**Avis en date du 25 janvier 2020
de la Mission régionale d'autorité environnementale d'Île-de-France
sur le projet d'entrepôt TERRA1 situé à Mauchamps (Essonne)**

Synthèse de l'avis

Illustration 5: Délimitation des zones humides. Source : étude d'impact

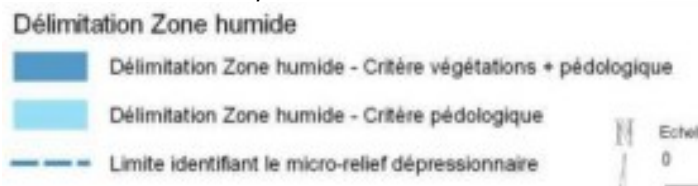
La destruction par le projet est évaluée à 1,4 ha de zone humide r comprenant l'habitat « Typhaie et fourrés de saules » évoqué précédemment .

Pour la MRAe, les mesures proposées sont insuffisantes pour compenser les impacts résiduels qui ne peuvent être évités, au regard notamment des dispositions du schéma directeur d'aménagement et de gestion des eaux. L'étude d'impact qui sera soumise à l'enquête doit donc être complétée sur ce point.

De plus, ces mesures portent sur le lot n°2 (lot d'implantation de l'entrepôt). Le devenir de la zone humide identifiée sur le lot n°1, n'est pas traité.

- **d'analyser les impacts de l'aménagement du lot 1 sur les zones humides ;**
- **de définir des mesures de compensation des impacts résiduels du projet sur les zones humides .**
